Parecer Técnico SEI-GDF n.º 68/2018 - IBRAM/PRESI/SUBIO/DIFLO

Este Parecer tem como objetivo dar continuidade às ações de recuperação e avaliar as complementações técnicas feitas pelo novo Plano de Recuperação de Áreas Degradadas (PRAD/PRADA) entregue pela Terracap em agosto de 2018 (10297331). Trata-se de recuperação ambiental a ser realizada no antigo Clube Primavera, localizado na C/Sul Área Especial 07, na região administrativa de Taguatinga- RA III.

## 2.2. ANÁLISE DO NOVO PRAD

Figura 1. . Etapas para execução da recuperação na área do Clube Primavera.

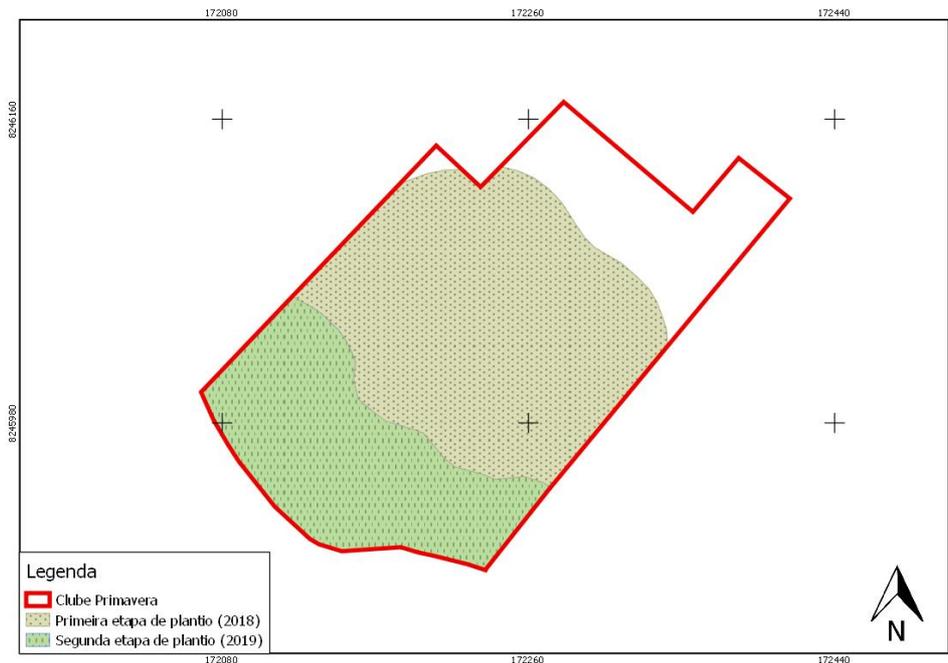
4. O plantio deverá ser realizado respeitando a riqueza de no mínimo 20 espécies arbóreas do Bioma Cerrado por hectare.
5. A execução do PRAD deverá seguir novo cronograma a ser disposto em duas etapas, considerando o início da execução de ações conforme as áreas da figura 1.

1. A execução da Recuperação da área degradada deverá seguir o disposto no Plano de Recuperação de Área Degradada presente no processo 0391-000602/2016, seguindo as observações previstas no Parecer Técnico SEI-GDF n.º 68/2018 - IBRAM/PRESI/SUBIO/DIFLO.
2. O PRAD será dividido em duas etapas de execução, visando o aproveitamento deste documento e acordo firmado entre a executora do PRAD e sua contratada.
  - Primeira etapa de execução: a ser iniciada no período chuvoso de 2018.
  - Segunda etapa de execução: a ser iniciada no período chuvoso de 2019.
3. O PRAD deverá ser executado com os seguintes espaçamentos e número de mudas:
